ФСУ ЮНИТ-М300-Д3Т2. Версия 2.2

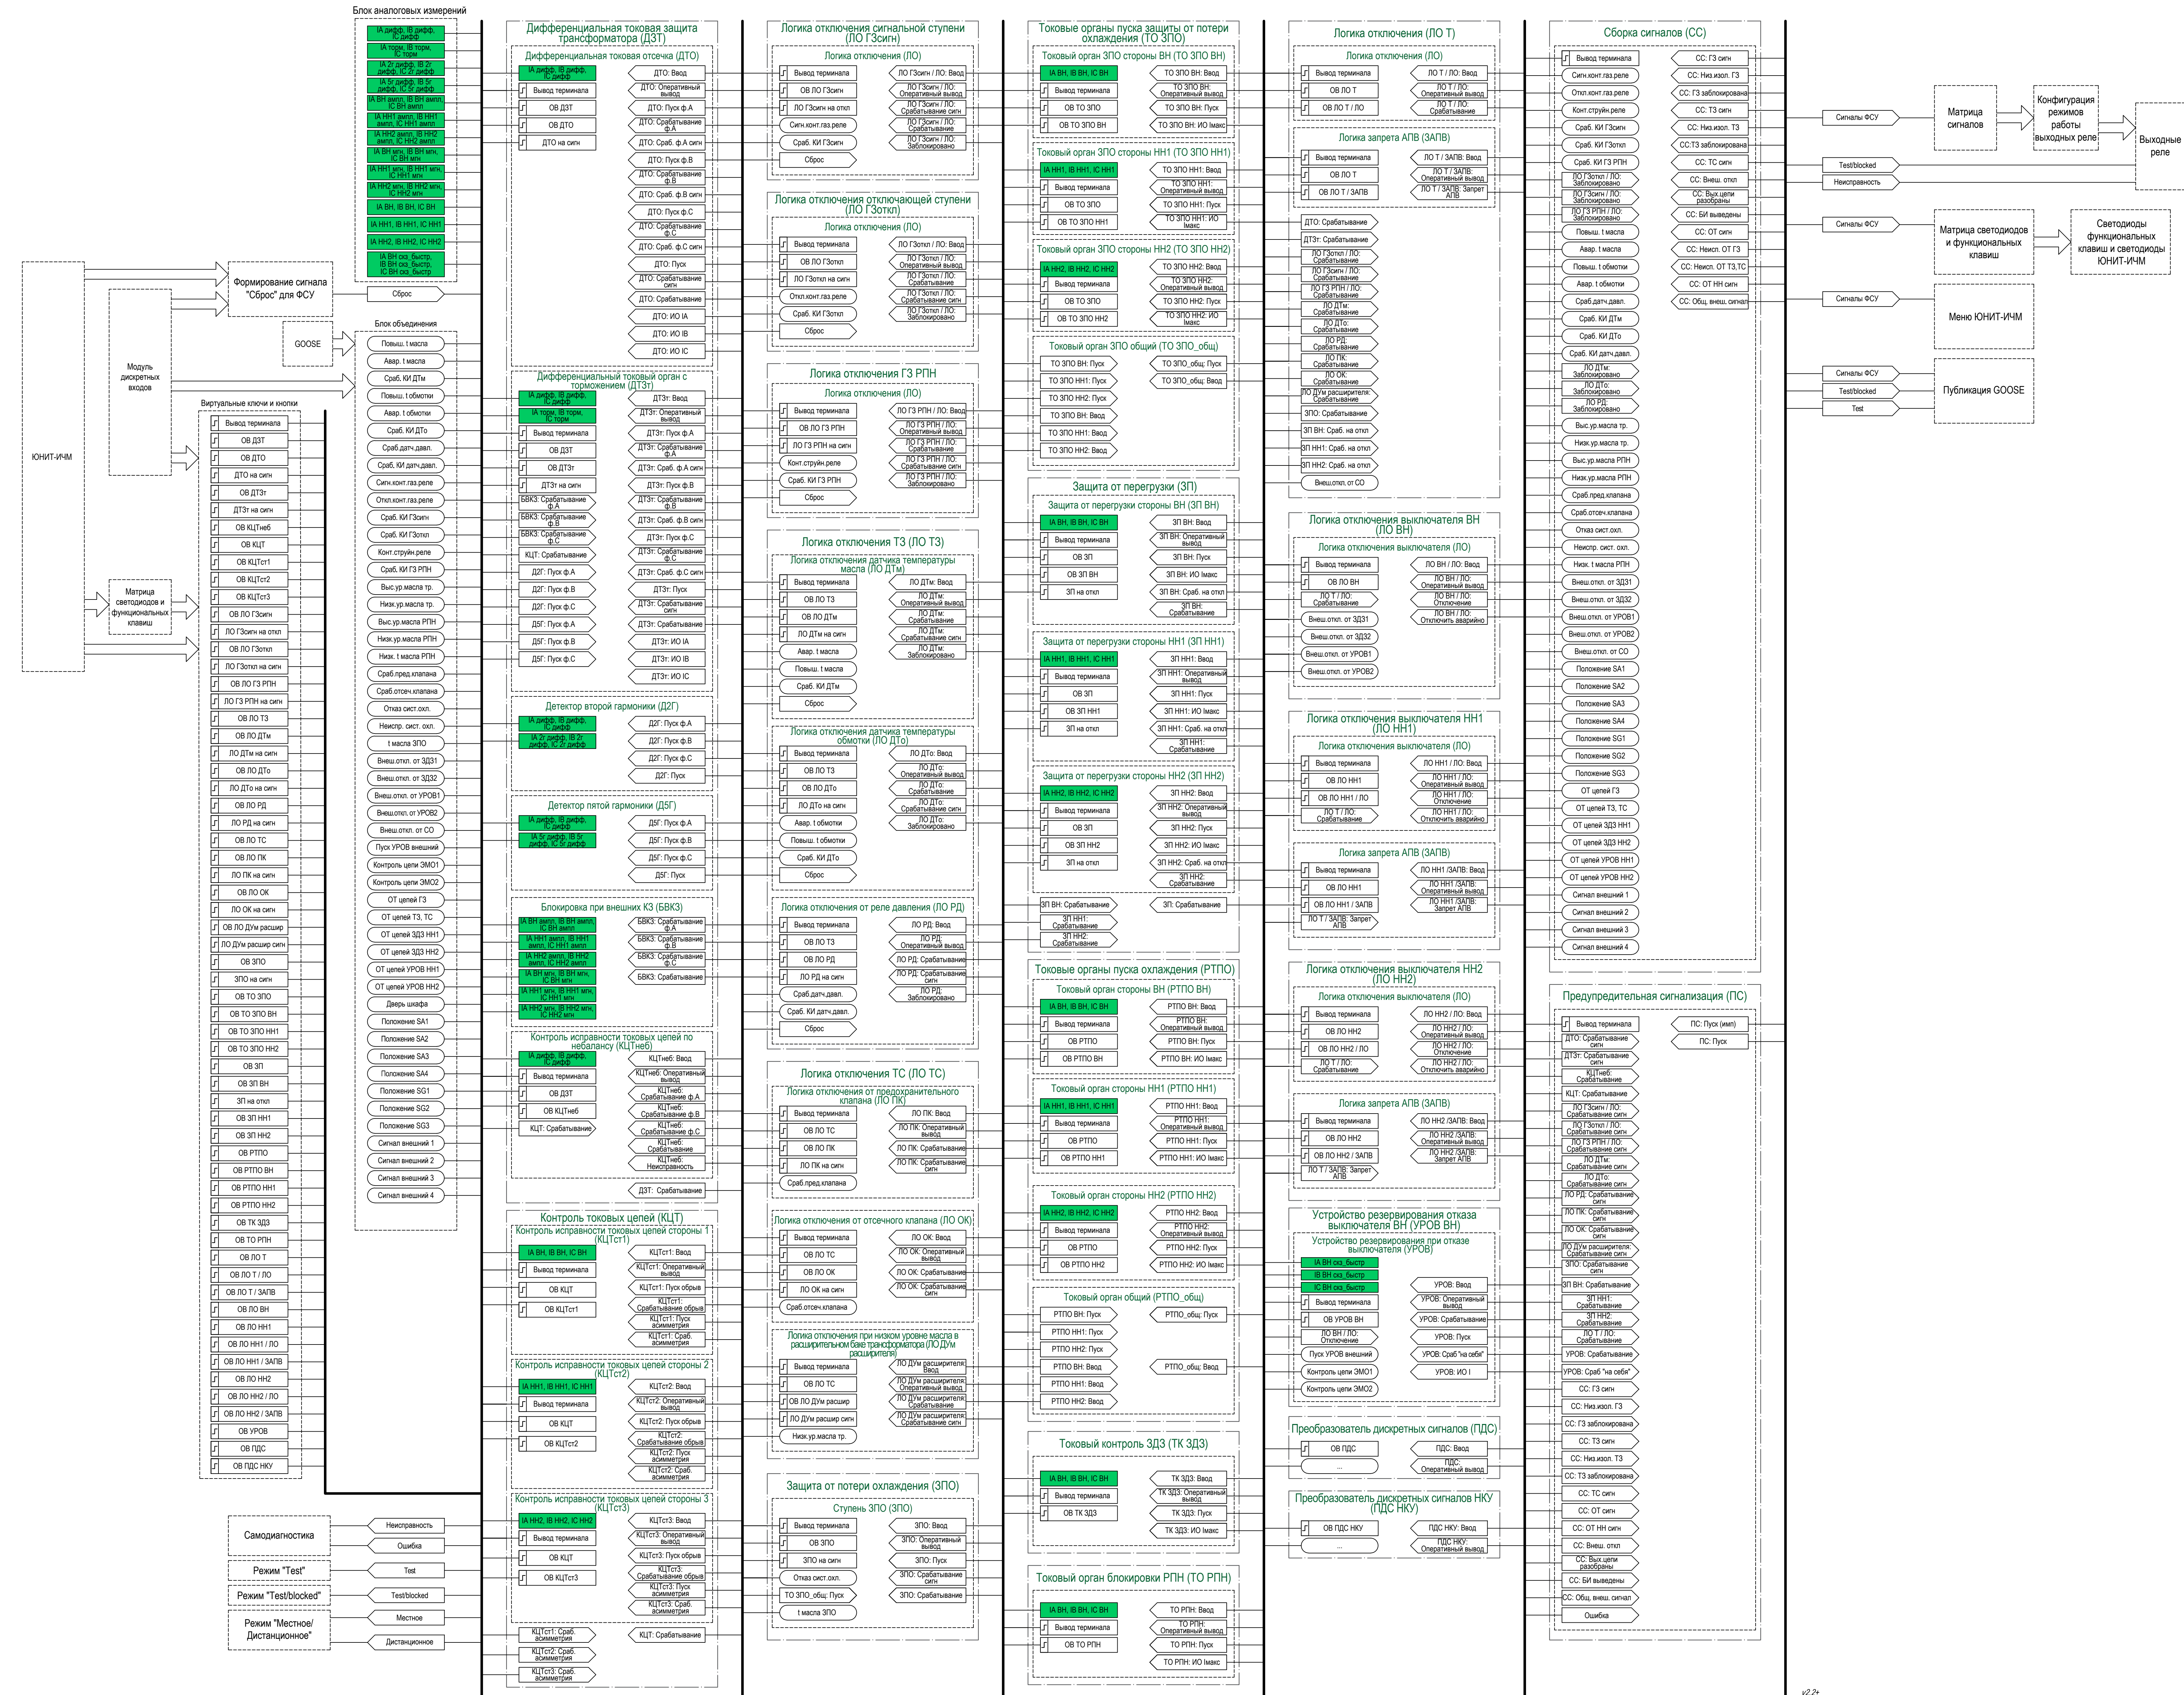
27.01.25 - Исправлен выход ТК ЗДЗ ИО I на ИО I макс

30.01.25 - Добавлен выход КЦТнеб

03,04.02.25 - Корр. СС, добавлены сигналы

21.04.25 - Выведены ДТО, ДТЗт ИО

30.04.25 - Изменен сигнал сброса ГЗ,ТЗ на просто Сброс

14.05.25 - Изменен сигнал ЗПО Сигнал в ПС на ЗПО Срабатывание сигн.

28.05.25 - Сигналы перевода на сигн ГЗ, ТЗ , ТС изменены через ЛО

17.07.25 - Правки обозначений сигналов. ПКВ (Эта ФСУ пойдет в Версию 1.0 РЭ) !!!!

14.08.25 - На согласование версия 2.1

14.10.25 - Добавлен сигнал с блока ДЗТ ДЗТ: Срабатывание. Изменена версия на 2.11

24.10.25 - Добавлены сигналы Контроль цепи ЭМО1,ЭМО2 для УРОВ, версия 2.11

05.12.25 - Изменение IRF, самодиагностика Ошибка, Неисправность , версия 2.11

15.12.25 - Изменение визуальное ЛО Т. Ни на что не влияет

29.06.26 - Изменение визуальное УРОВ. ИЗм входных сигналов скз_быстр

13.07.26 - Ошибка в обозначении в ЗП было ТО НН1 и ТО НН2
